TAVOLO TECNICO CTE PER LE NTC (D.M. 14.01.2008 E CIRC. 02.02.2009)

DOCUMENTO REDATTO CONGIUNTAMENTE DA ATE, CTA, CTE, ORDINE ING. MI

ELENCO FINALE COMMENTI (20.12.2010)

- 4.1.8.1.4 p. 78

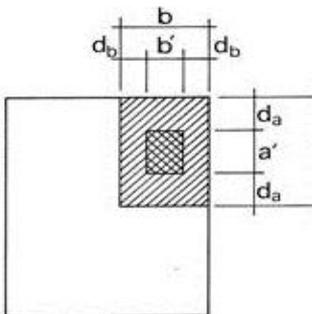
La formula (4.1.46) riferita alle pressioni sotto le piastre d'ancoraggio dei cavi da precompressione è errata (eccessivamente cautelativa). L'EC2 per la verifica di resistenza (SLU) assume una resistenza locale del calcestruzzo portata fino a 3 volte quella cilindrica f_{cd} (vedi Punto 6.7). Con una più corretta trattazione, il 2° capoverso (compresa la citata formula) va sostituito con:

Si propone infine di inserire nella Circolare applicativa la seguente definizione del fattore c :

“Con riferimento alla formula (4.1.46) delle NTC, il fattore di sovrarresistenza si calcola con

$$c = \sqrt{A_1/A_0}$$

dove (vedi Figura):

$A_0 = a'b'$ è l'area dell'impronta caricata;

$A_1 = a b$ è l'area circostante interessata;

$a = a' + 2 d_a \leq 3 a'$ (d_a distanza dell'impronta caricata dal bordo più vicino);

$b = b' + 2 d_b \leq 3 b'$ (d_b distanza dell'impronta caricata dal bordo più vicino) “

- C4.2.4.1.3.3.2 p. C89

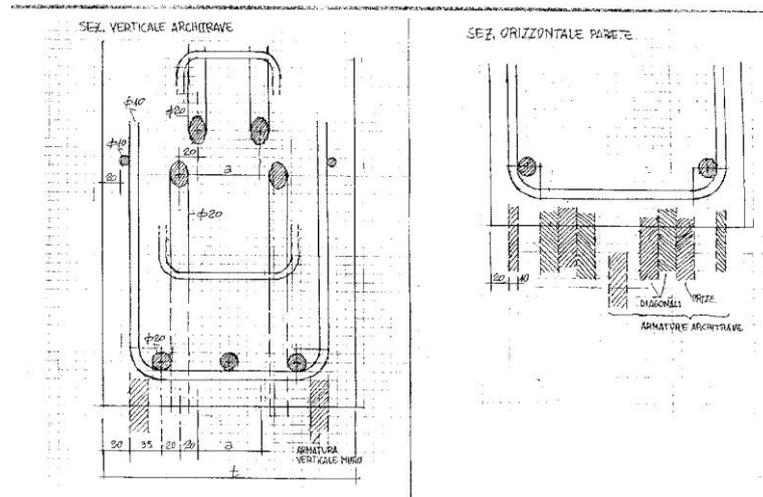
Le figure della 3^a e 4^a riga della Tabella C4.2.VI sono errate: M_s non è il momento massimo ma è il momento in mezzeria. Oltre a correggere le figure si dovrebbe inserire un nota: “ M_s = momento in mezzeria”.

Fig. C7.4.6 – Calcolo rapporto meccanico di cerchiature

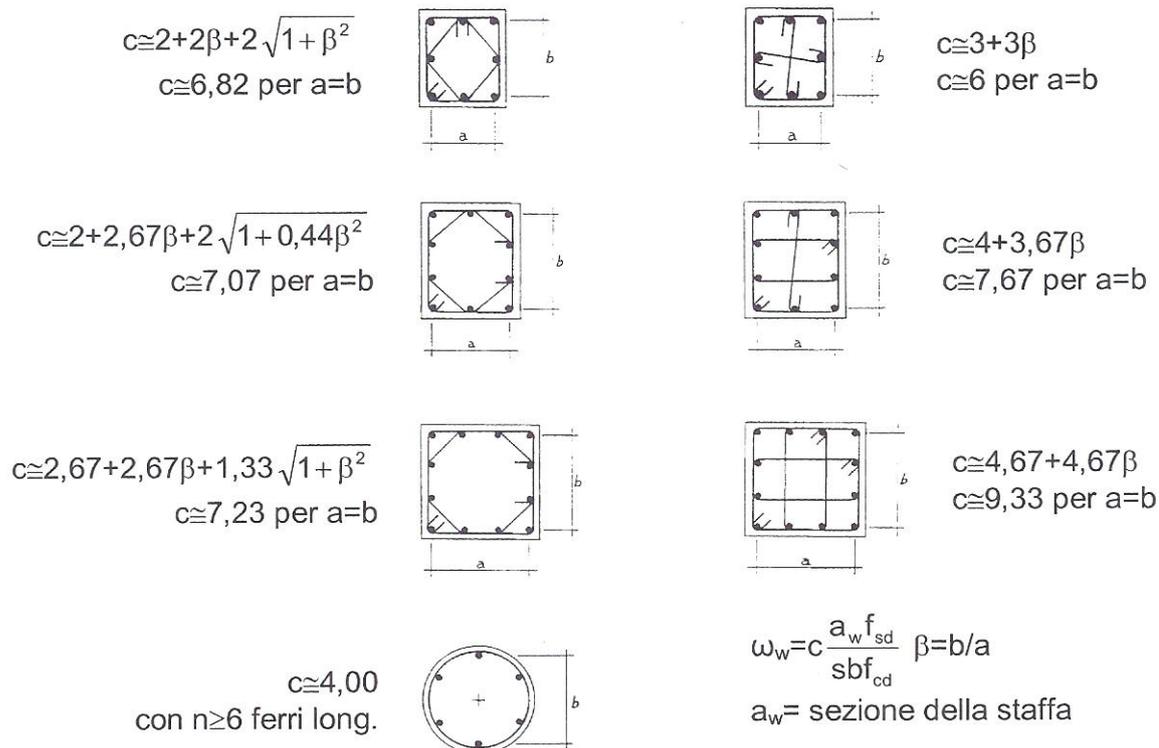
Per facilitare la pratica applicazione della (7.4.28) modificata, si suggerisce di introdurre nella Circolare quanto descritto nella seguente figura.

"Per le più comuni sezioni in c.a. il calcolo del rapporto meccanico di cerchiatura dato dalla (7.4.28) delle NTC può riferirsi alle formule di Fig. C7.4.6.
